DECYZJA

Na umieszczanie urządzeń w pasie drogowym

Projektowanie i Nadzory WOD-KAN Witold Maciejewski
ul. Mjr Sucharskiego 3, 87-400 Gołub-Dobrzyń
Obiekt: Budowa sieci wod-kan, przyłączy kanalizacji sanitarnej, przewodu tłoczego wraz z przepompownią ścieków przy ul. Przy Skarpie (dz. nr 81/4, 100) w m. Lubicz Górny, gm. Lubicz

Obiekt:	Budowa kanalizacji sanitarnej wraz z odgałęzieniami bocznymi kanalizacji sanitarnej w ul. Niteckiego, Trzaskalskiego w m. Lubicz Górny gm. Lubicz (dz. nr 312, 311, 317, 314, 303, 302, 304, 327, 326, 341, 417, 418, 288, 305, 306, 307, 308, 309, 297, 310, 350) – Etap I		
Nazwa rys.	Projekt zagospodarowania terenu		
Inwestor:	Lubickie Wodociągi Sp. z o.o. ul. Toruńska 21 87-162 Lubicz		
Projektant:	Witold Maciejewski	GP.I. 7342/184/93/94 w spec. instalacyjno-inżynierskiej	
Sprawdzający:	mgr inż. Bartosz Kretkowski	upr. KUP/0050/POOS/05 w spec. instalacyjnej	
Data: 06.2015r		Skala: 1:500	Rys. nr: 1

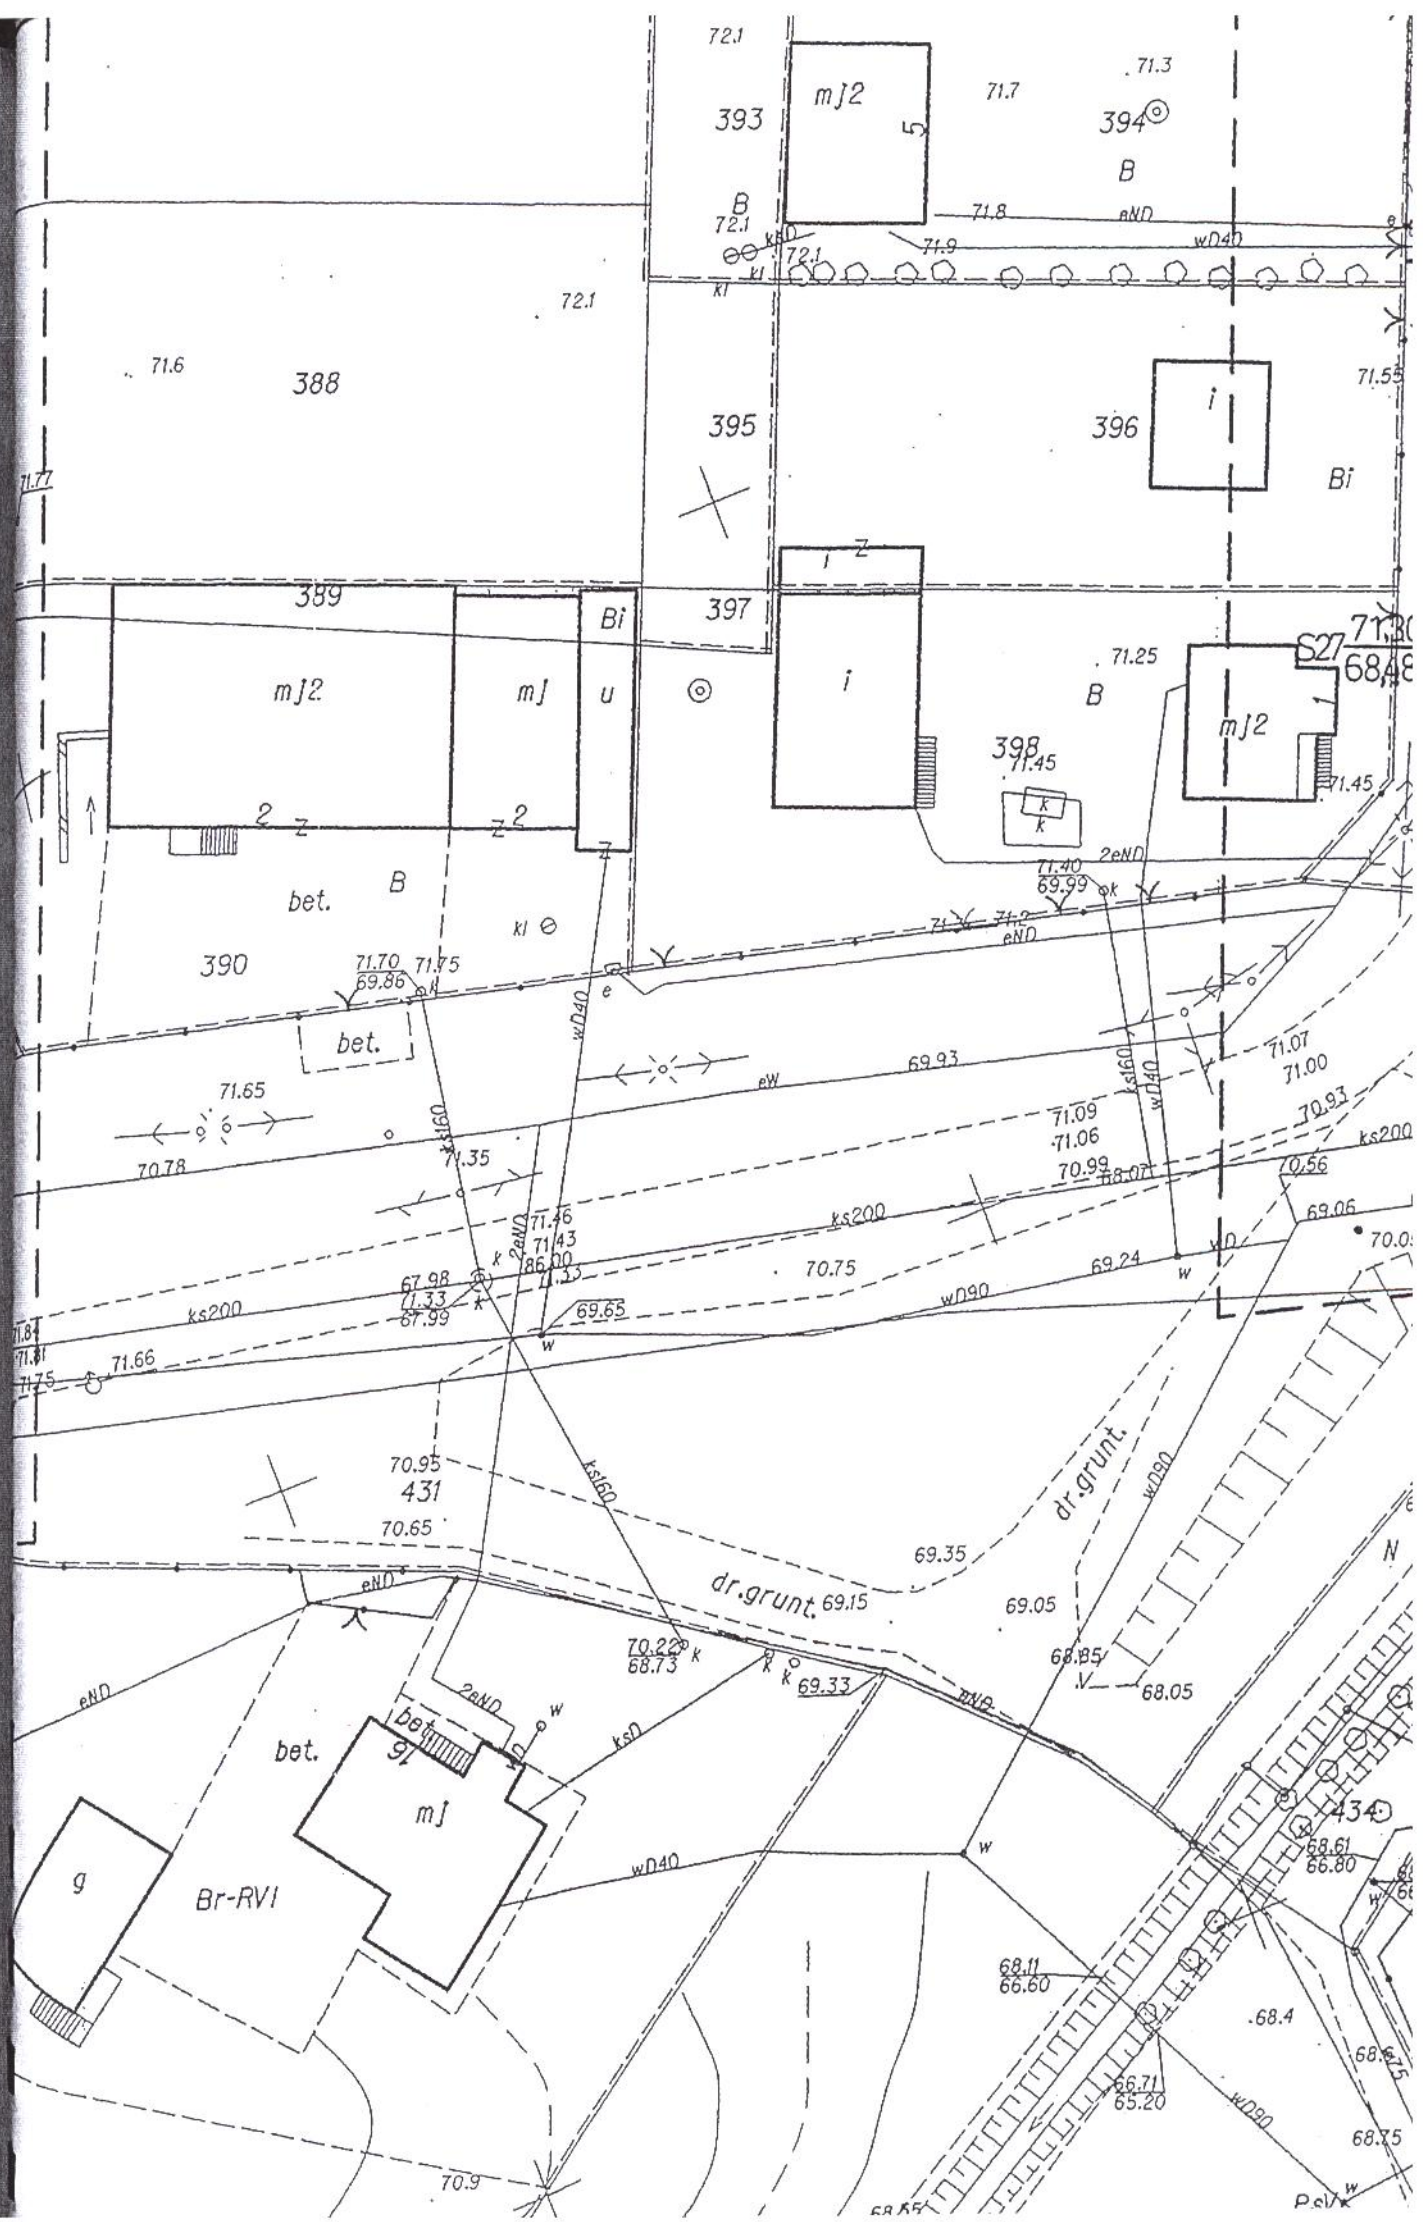
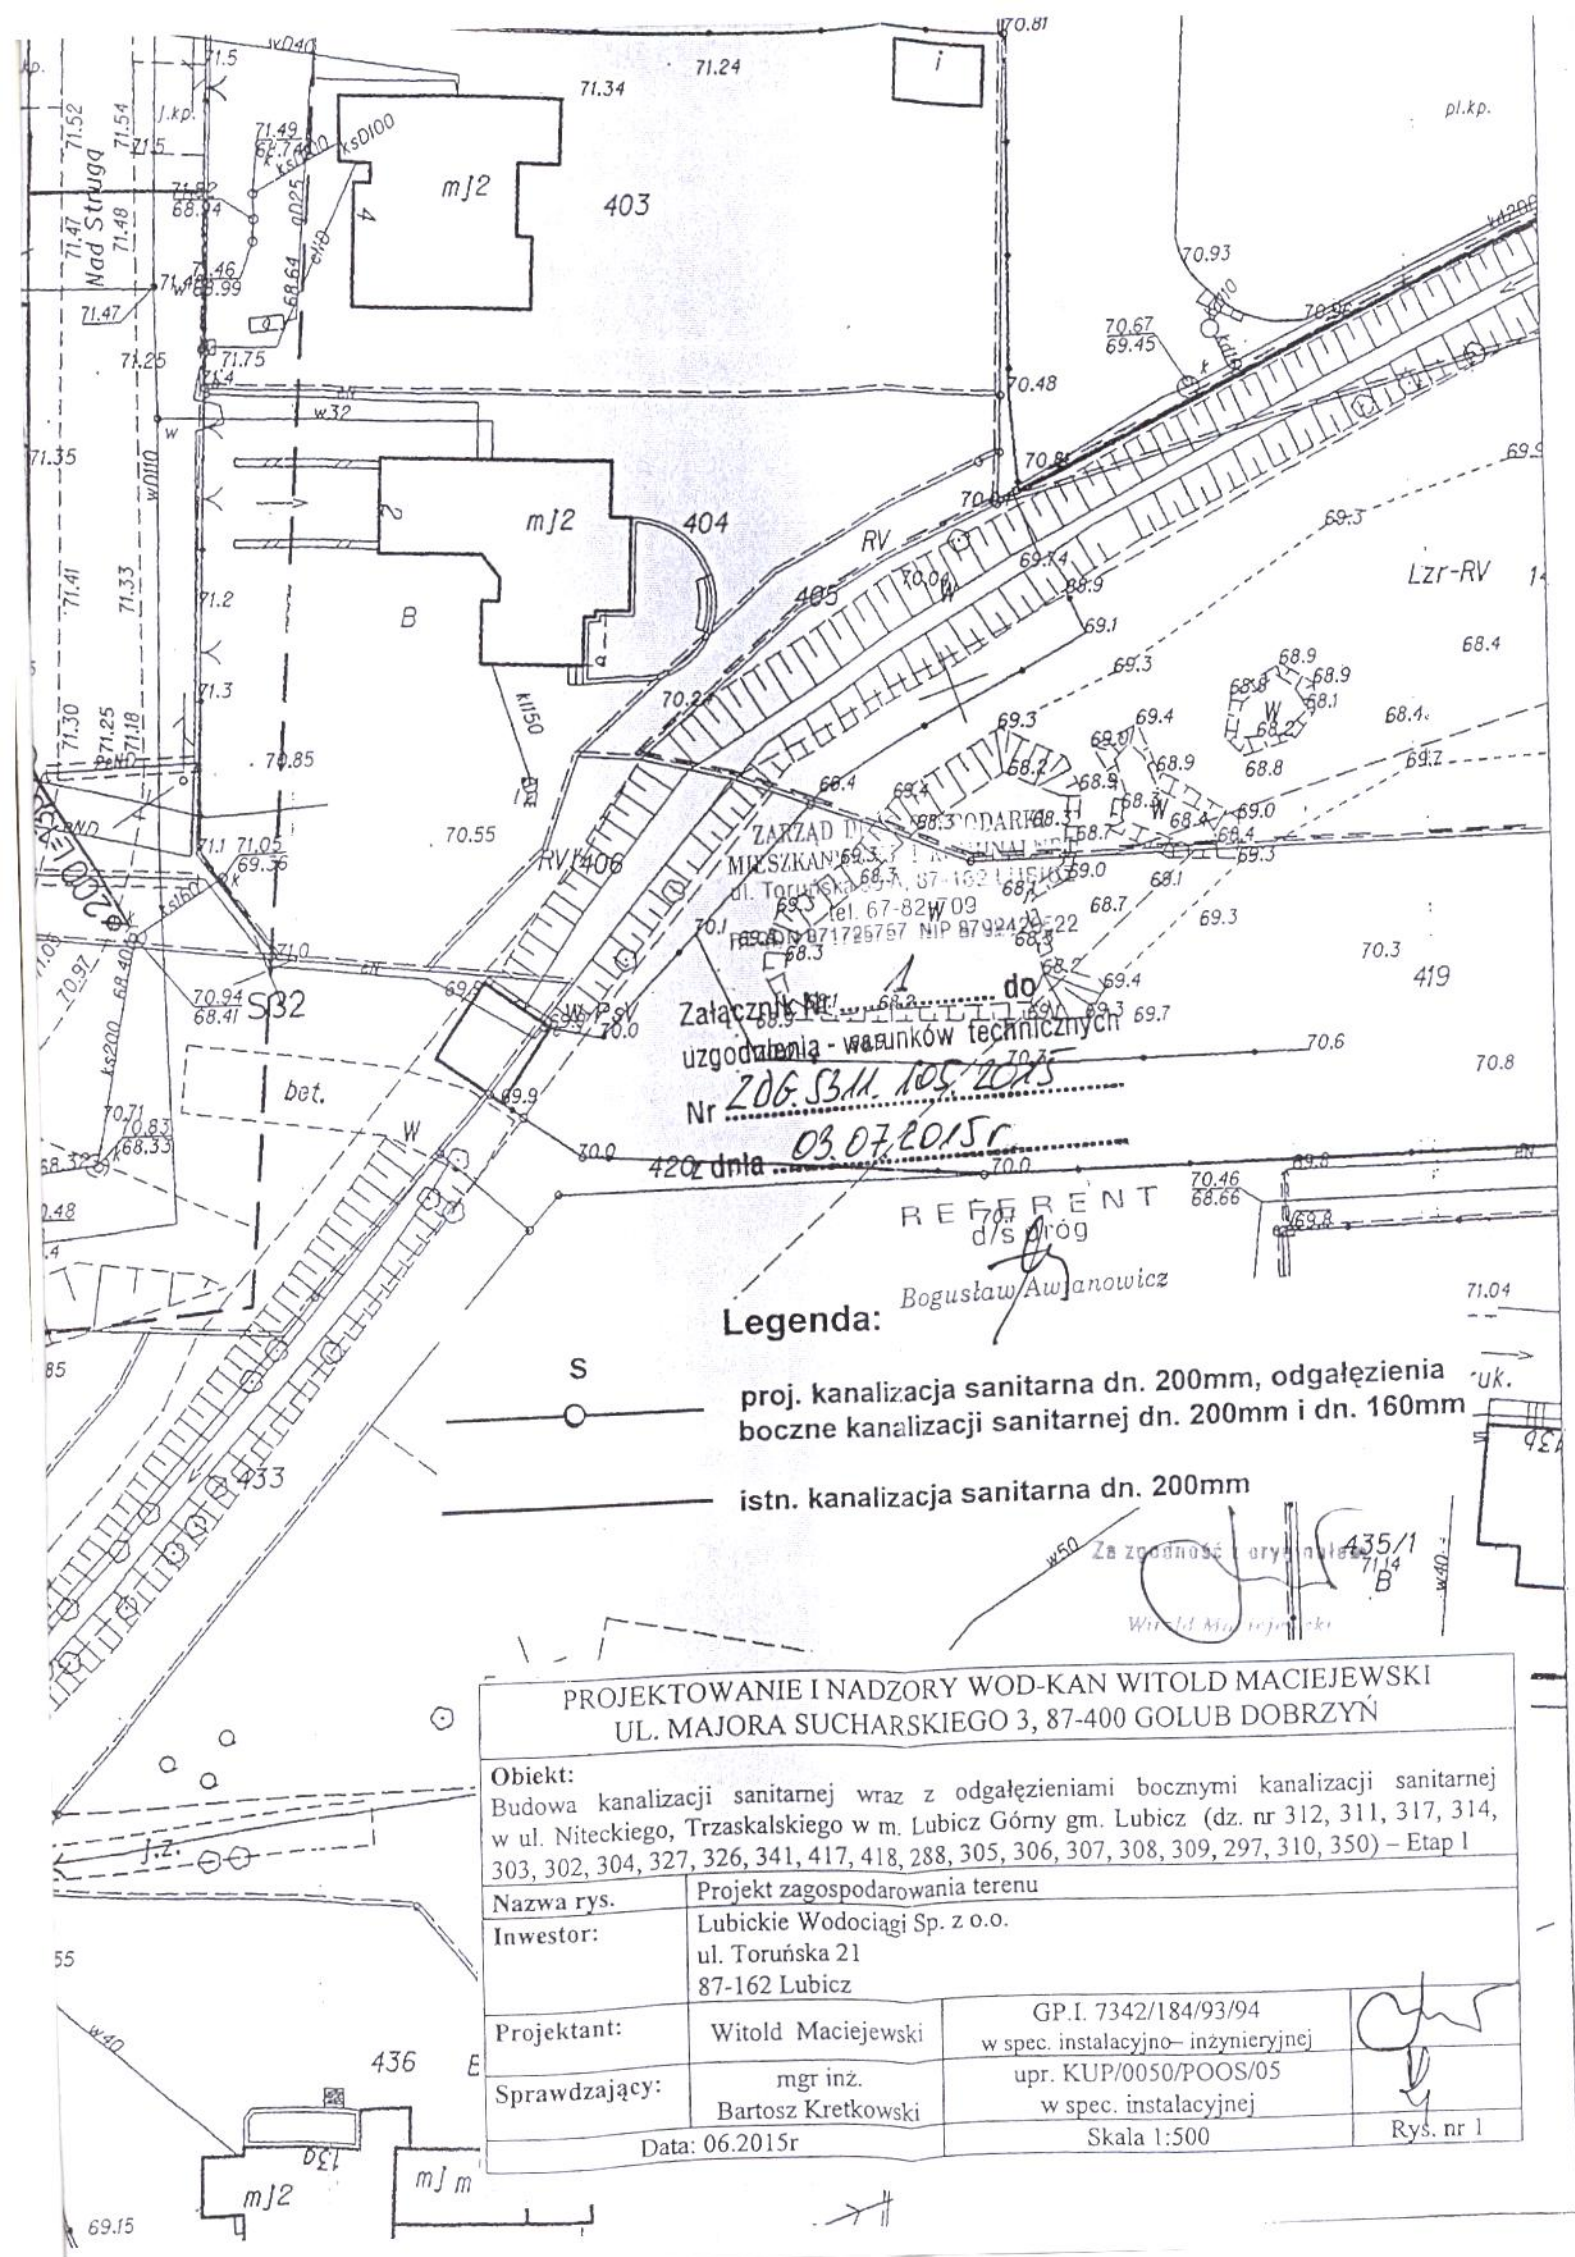
- odtworzenie jezdni nie ulepszonych utwardzonych kruszywem drogowym z nawierzchnią warstwy górnej z kruszywa pospółki drogowej wykonać na podłożu zagęszczonym mechanicznie do wsp. 0,9. Odtworzyć konstrukcję jezdni w pasie wykonywania robót ziemnych wykonując;

- warstwę odsączającą z piasku o grubości 10 cm w pasie wykopów,
- warstwę dolną podbudowy z gruzu betonowego o frakcji 4 – 63 mm grubości 15 cm w pasie wykopów,
- warstwę jezdnią z pospółki drogowej o fr. 0-31,5mm o grubości 8cm po zagęszczeniu na całej szerokości jezdni.
